二、全區綠化面積---變更後

三、新建綠化面積---變更後

四、植栽計畫---變更後

一層平面圖---變更後

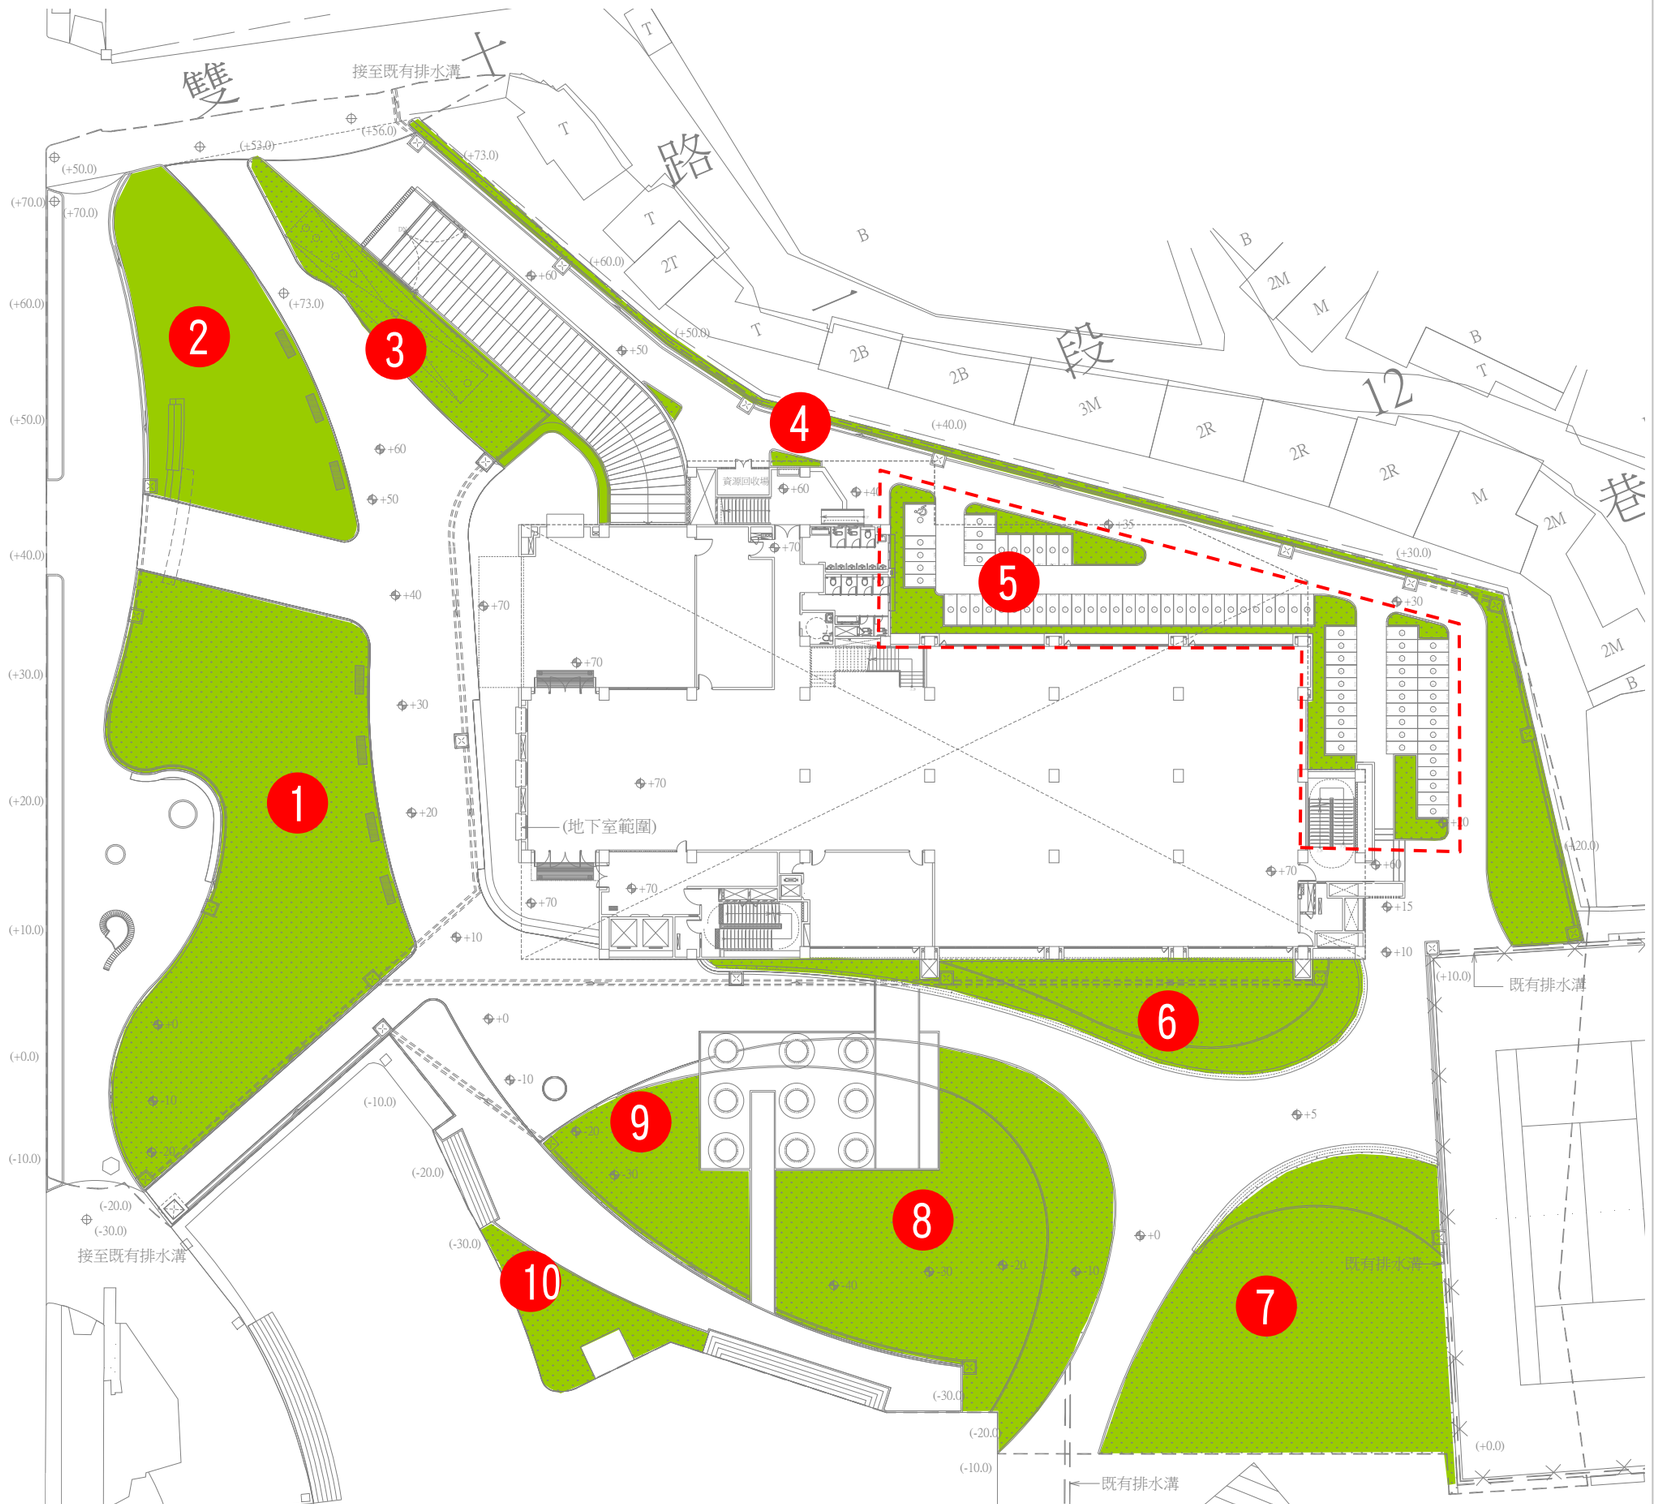
減少綠化原因

1.機車停車位配置修正，減少綠化面積1.1㎡。

1. 法定綠化面積計算

基地面積	7267.38(部份186)＋2032(191)＋9777(192)＋2533(193)＝21609.38㎡
法定空地面積	21609.38*0.6 ＝12965.6㎡
法定1/2綠化面積	12965.6 *0.5 ＝ 6482.8㎡
本案既有綠化面積	4453.85㎡
新建配置綠化面積	2371.09㎡
總綠化面積	4453.85＋2371.09＝6824.94㎡ 6824.94㎡ ＞6482.8㎡， 本案設置(符合規定)。
綠覆率	6824.94/12965.6＝52.64%

變更前綠化面積	6826.04 ㎡
變更前綠覆率	6826.04/12965.6＝52.65%
變更後綠化面積	6824.94㎡
變更後綠覆率	6824.94/12965.6＝52.64%
變更綠覆率	52.65-52.64= 0.01 % 0.01 % <5 % …符合規定

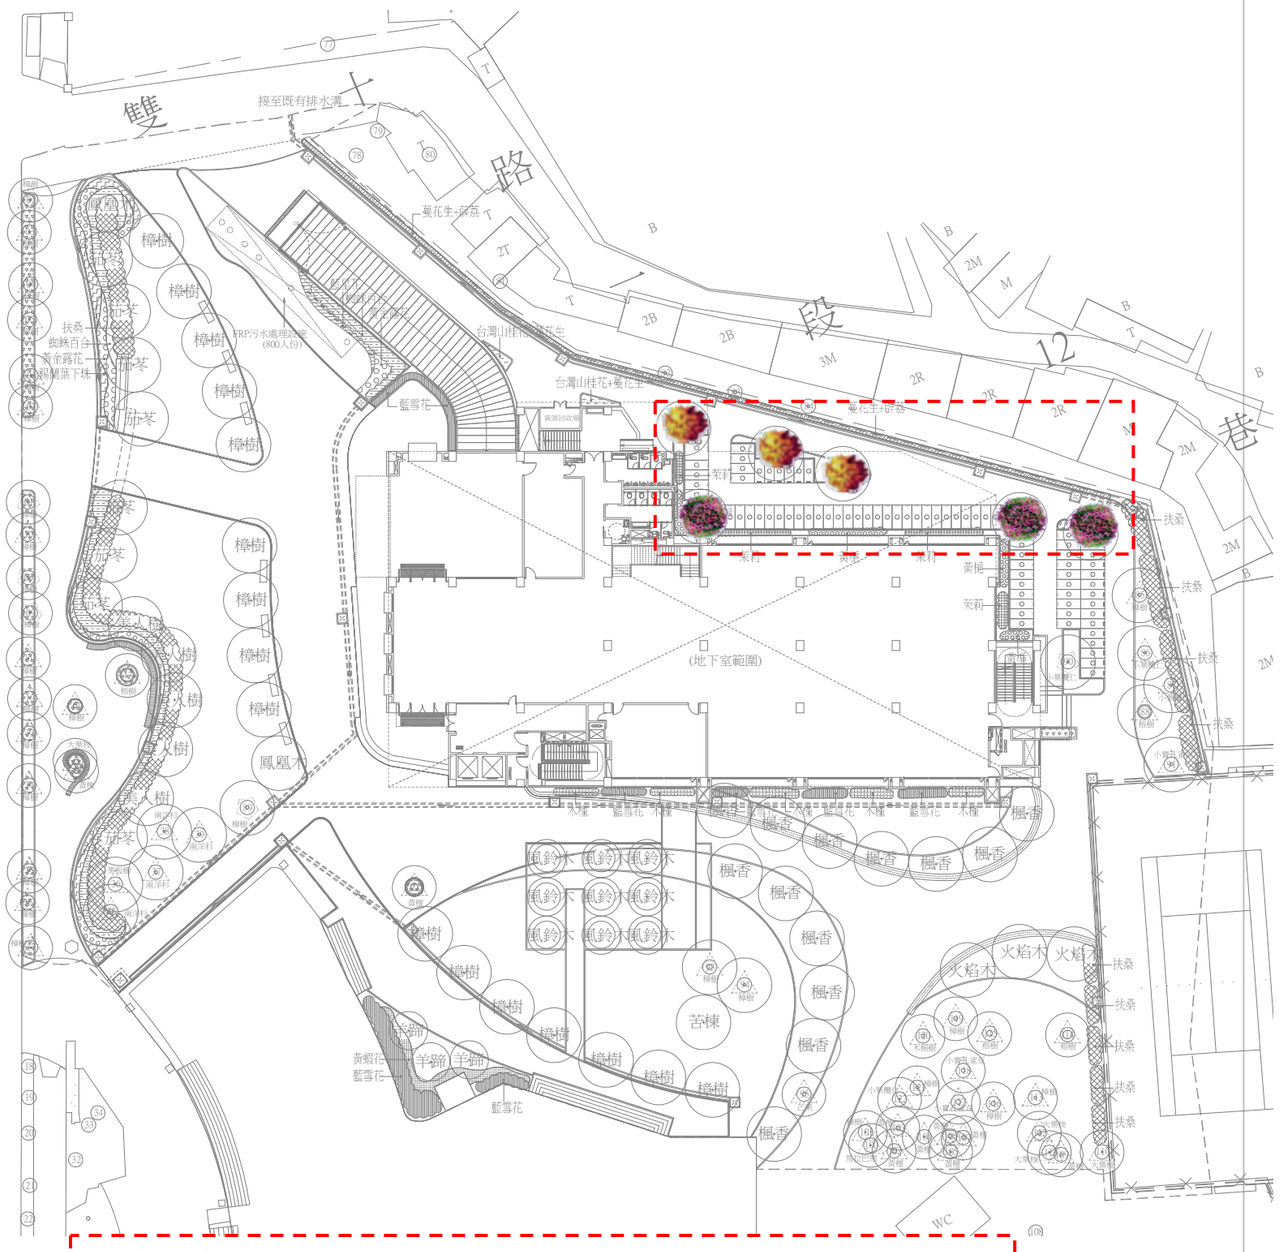
變更位置說明

1. 本案機車停車位配置圖因重新規劃，影響原先3棵羊蹄甲及3棵緬梔位置。經重新修正後規劃3棵羊蹄甲及3棵緬梔位置，數量與變更前相符。

變更數量說明

植栽位置變更 ： 6株
新建喬木 :66株
66/5= 13.2 > 6 ...符合

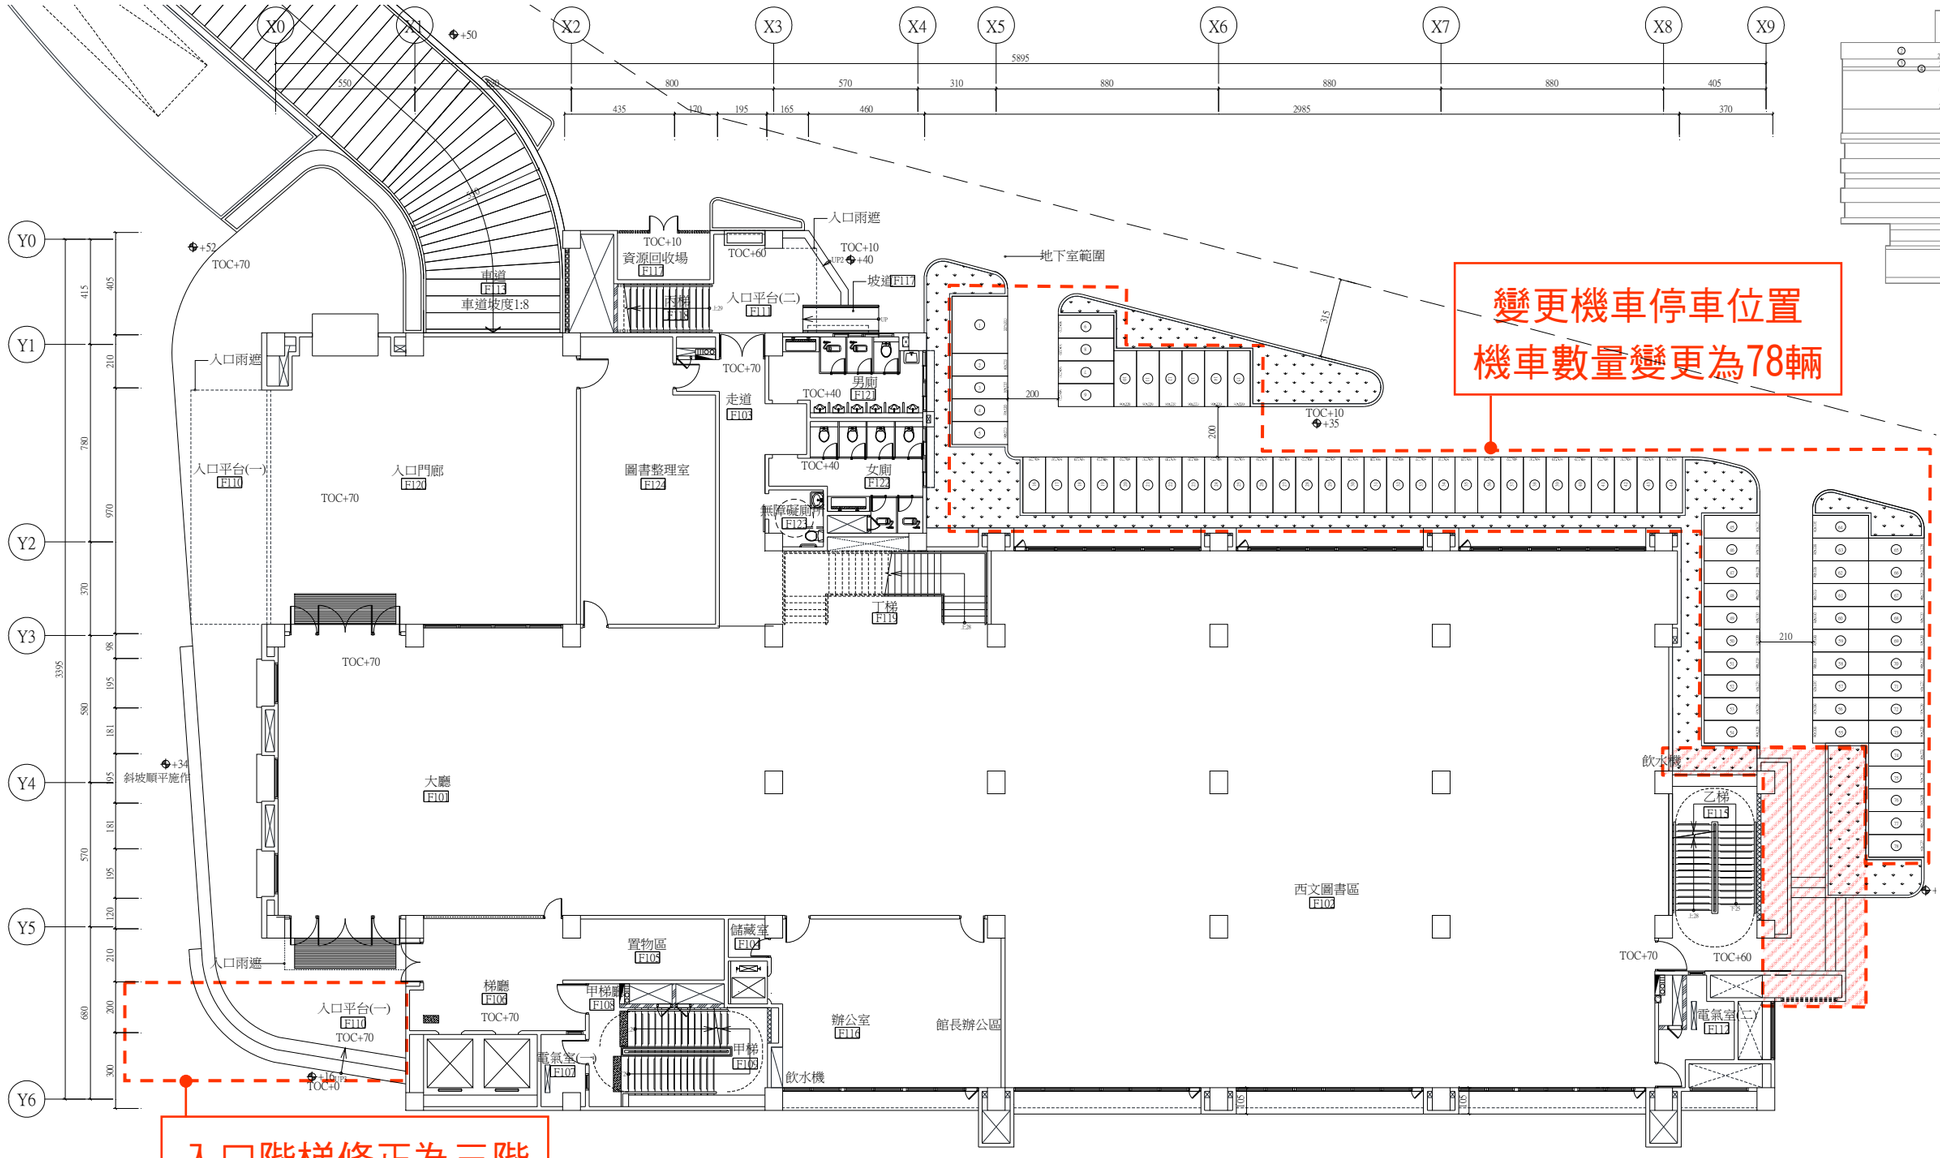
變更項目:

1. 變更入口階梯，變更為3階。
2. 縮減面積30.11㎡。
3. 變更機車停車位置，變更為78輛。

變更後減少面積:30.11㎡
